Паспорт доступности объекта социальной Инфраструктуры: МДОУ «Детский сад № 62 комбинированного вида».

188680, Ленинградская обл., Всеволожский р., д. Старая, ул. Верхняя, д. 10, литера А.

Заключение по результатам обследования на предмет доступности объекта социальной инфраструктуры для инвалидов и других маломобильных групп населения

Объект: МДОУ «Детский сад № 62 комбинированного вида», 188680, Ленинградская обл., Всеволожский р., д. Старая, ул. Верхняя, д. 10, литера А.
Дата обследования: 7 марта 2017г.
Заключение составил: технический эксперт категорий: «К», «О», «С», «Г», «У»
№ уд. 7827 00038675 от 21.04.2016 г. – Илиади Д.Д.
Использовавшиеся технические средства: фотоаппарат Canon PS3, измерительная рулетка – 5м, измерительный уголок – 0,30м, уровень, лазерный дальномер CONDTROL X1-Lite.

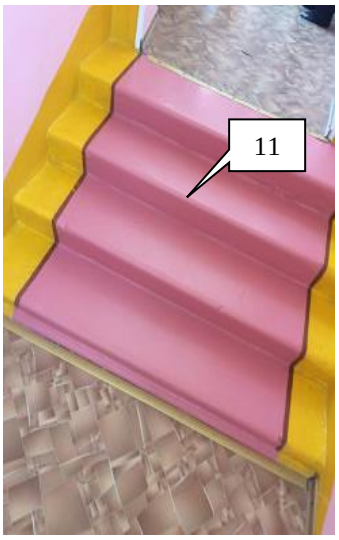
Фото	Не соответствие СП 59.13330.2012
	Входная группа №1 (Главный вход). 1. Существующие крыльцо, не удовлетворяет требованием доступности для МГН и является трудно доступным. Отсутствует пандус, либо другое какое-либо механическое устройства заменяющие его. **Не соответствие п. 5.1.3**. Входная площадка при входах, доступных МГН, должна иметь: навес, водоотвод, а в зависимости от местных климатических условий – подогрев поверхности покрытия. Размеры входной площадки при открывании полотна дверей наружу должны быть не менее 1,4 х 2,0 м или 1,5 х 1,85 м. Размеры входной площадки с пандусом не менее 2,2 х 2,2 м. Поверхности покрытий входных площадок и тамбуров должны быть твердыми, не допускать скольжения при намокании и иметь поперечный уклон в пределах 1-2%. Поверхность существующего крыльца — удовлетворительна.

2. Перед дверью отсутствует предупредительное мощение опасного участка пути. **Не соответствие п. 4.1.10.** Тактильные средства, выполняющие предупредительную функцию на покрытии пешеходных путей на участке, следует размещать не менее чем за 0,8 м до объекта информации или начала опасного участка, изменения направления движения, входа и т.п. Ширина тактильной полосы принимается в пределах 0,5-0,6 м. 3. Отсутствует контрастность краевых ступеней лестничного марша. 4. Отсутствует предупредительное тактильное мощение, **что не соответствует 4.1.12.** Перед открытой лестницей за 0,8-0,9 м следует предусматривать предупредительные тактильные полосы шириной 0,3-0,5 м.

5. Ширина в свету двери, составляет 0,86 м, высота порога 0,03 м., **что не соответствует 5.1.4.** Входные двери должны иметь ширину в свету не менее 1,2 м. Наружные двери, доступные для МГН, могут иметь пороги. При этом высота каждого элемента порога не должна превышать 0,014 м. Нижняя часть стеклянных дверных полотен на высоту не менее 0,3 м от уровня пола должна быть защищена противоударной

полосой. 6. На дверях отсутствует символ, указывающий их доступность для инвалидов, **не соответствует п. 5.1.6.** Вход не оборудован тактильной информационной вывеской, содержащею информацию о наименовании, контактах, графике работы, **что не соответствует п. 4.1.3 и п. 6.21.1 ГОСТ 51671-2000.** (Оптимальная высота размещения тактильной информации – 0,6–1,1м, а в зоне путей движения – на высоте 1,2–1,6м. Тактильные информирующие поверхности должны быть безопасны для рук.) 7. Отсутствует кнопка вызова сотрудника учреждения, дублированная номером телефона.

8. При входе отсутствует информационная тактильная мнемосхема (схема движения), **что не соответствует п. 7.1.8.** (Для инвалидов по зрению должна быть установлена информационная мнемосхема (тактильная схема движения), отображающая информацию о помещениях в здании, не мешающая основному потоку посетителей. Она должна размещаться с правой стороны по ходу движения на удалении от 3 до 5 м. На основных путях движения следует предусмотреть тактильную направляющую полосу с высотой рисунка не более 0,025 м. Рекомендовано в рамках ТСР предусмотреть сопровождение сотрудниками учреждения.

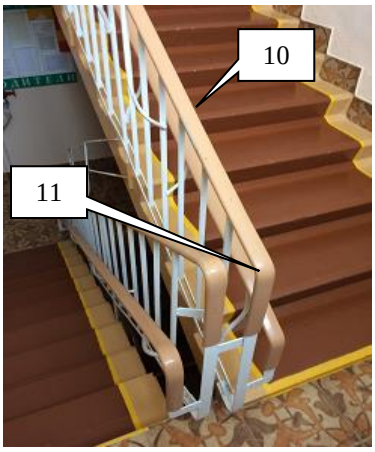
**Лестницы внутри помещения.** 9. Ступени лестничных маршей, ведущие на разные уровни учреждения **не соответствуют требованиям СП59.13330.2012**, а именно ширина марша лестницы менее 1,35м. **Согласно п.5.2.9 – 5.2.16** ширина лестничных маршей открытых лестниц должна быть не менее 1,35 м. Для открытых лестниц на перепадах рельефа ширину проступей следует принимать 0,30 м, высоту подступенка – от 0,12 до 0,15 м. Все ступени лестниц в пределах одного марша должны быть одинаковыми по форме в плане, по размерам ширины проступи и высоты подъема ступеней. Поперечный уклон ступеней должен быть не более 2%. Поверхность ступеней должна иметь антискользящее покрытие и быть шероховатой. На многих лестницах отсутствуют поручни. 10. Высота существующего поручня 0,97 м. Рекомендуемая высота поручня 0,9 м (допускается от 0,85 до 0,92 м), **согласно п.**

5.2.15.

11. Отсутствует безопасное завершение поручней. **Не соответствует п. 5.2.14.** Завершающие горизонтальные части поручня должны быть длиннее марша лестницы или наклонной части пандуса на 0,3 м (допускается от 0,27–0,33 м) и иметь не травмирующее завершение.

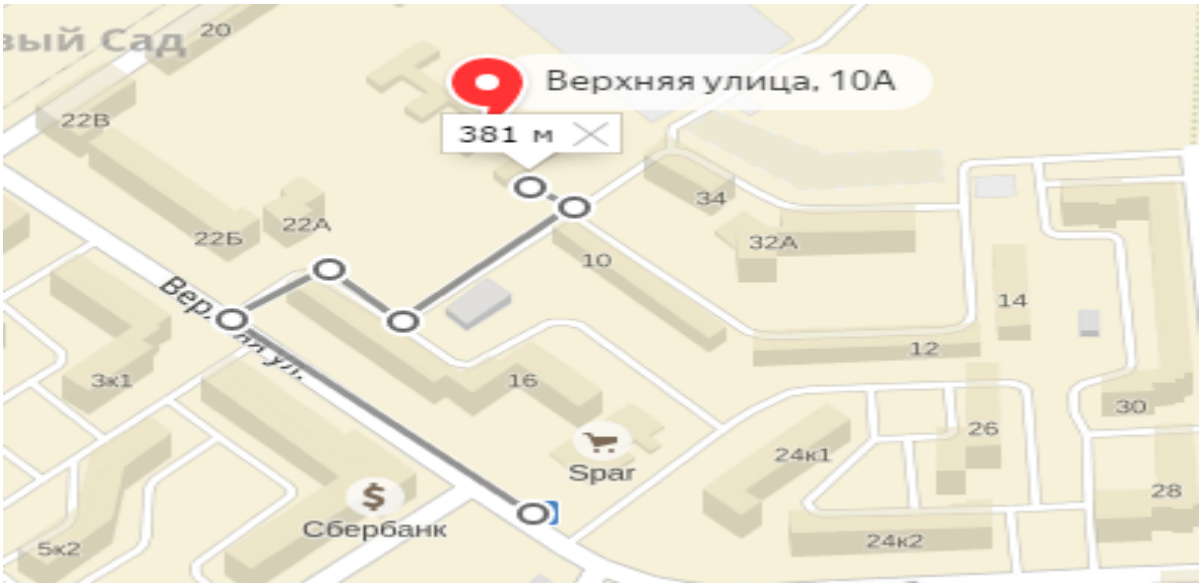
14. Согласно информации, предоставленной «Яндекс». Остановочные пункты, располагаемые на дорогах. Проходящих через населенные пункты, размещены на расстоянии «стесненных условий» (до 250 м.) — ближайшие остановка «Верхняя ул.» находиться в пределах 350 — 500 м. **Согласно п. 7.2.2 ОДМ 218.2.007 — 2011.** Остановочные пункты на территории поселений рекомендуется размещать на следующем расстоянии от объектов тяготения людей для условий:

- Комфортных — не более 250 м;
    - Нормальных — не более 400 м;
    - Стесненных — не более 800 м.
15. На маршруте присутствует частично доступные условия для беспрепятственного, безопасного и удобного передвижения инвалидов и других маломобильных групп населения по участку от остановки общественного транспорта, к доступному входу в учреждение. **Что не соответствует п. 4.1.3**. Также отсутствует информационная поддержка на всех путях движения, доступных для МГН на все время суток.
